COMMUNE DE JONGNY

PLAN D'AFFECTATION COMMUNAL

**RAPPORT EXPLICATIF (47 OAT) PORTANT
SUR LES MODIFICATIONS POUR
ENQUÊTE PUBLIQUE COMPLÉMENTAIRE**

Version du (enquête complémentaire) 26.01.2026

Modification du plan d'affectation du village - sans échelle

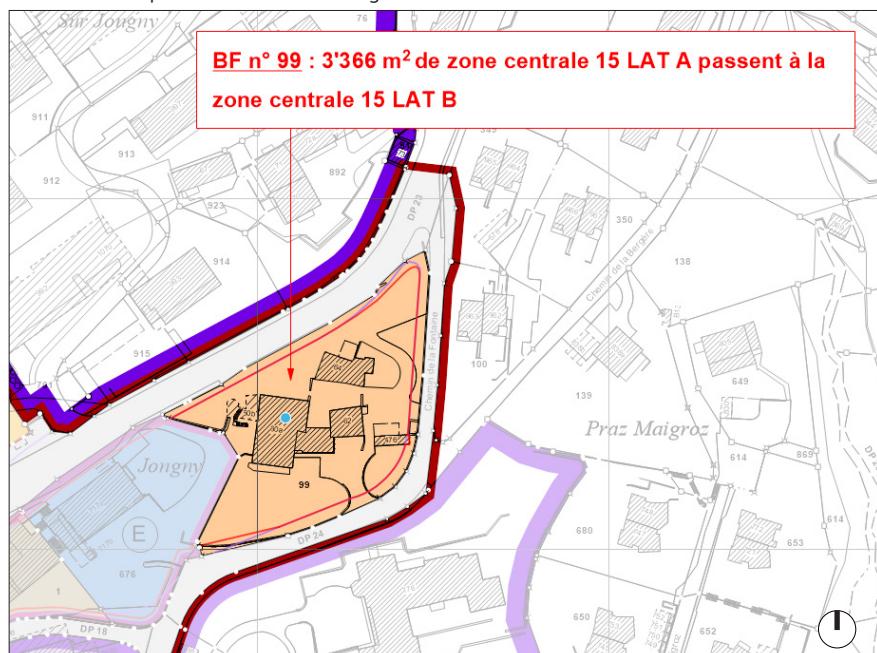
Bien-fonds n°99 - Transfert de 3'366 m² de zone centrale 15 LAT A à la zone centrale 15 LAT B

Lors de l'enquête publique, les propriétaires de la parcelle n° 99 ont formulé une opposition au PACom en démontrant que l'affectation proposée ne répondait pas à leur volonté de mise en valeur de la parcelle et en particulier à leur intention de démolir et de reconstruire les bâtiments ECA 64, 62 et 476 notés 6 au recensement architectural (objet sans intérêt). Ces bâtiments sont vétustes et ne répondent plus aux exigences en matière de sécurité et de salubrité. En revanche, les propriétaires souhaitent maintenir et rénover le bâtiment ECA 60a noté 4 au recensement architectural (objet bien intégré) et qui abrite le café-restaurant des Trois Suisses.

Dès lors, l'affectation du sol de cette parcelle a été transférée à la zone centrale 15 LAT B. Cette zone était initialement destinée à affecter la parcelle n° 87 sur laquelle se situe également la boucherie-épicerie de Jongny. Les dispositions principales de la zone centrale 15 LAT B n'obligent pas le maintien des volumes existants mais permettent leur reconstruction dans les gabarits comparables à ceux des bâtiments adjacents.
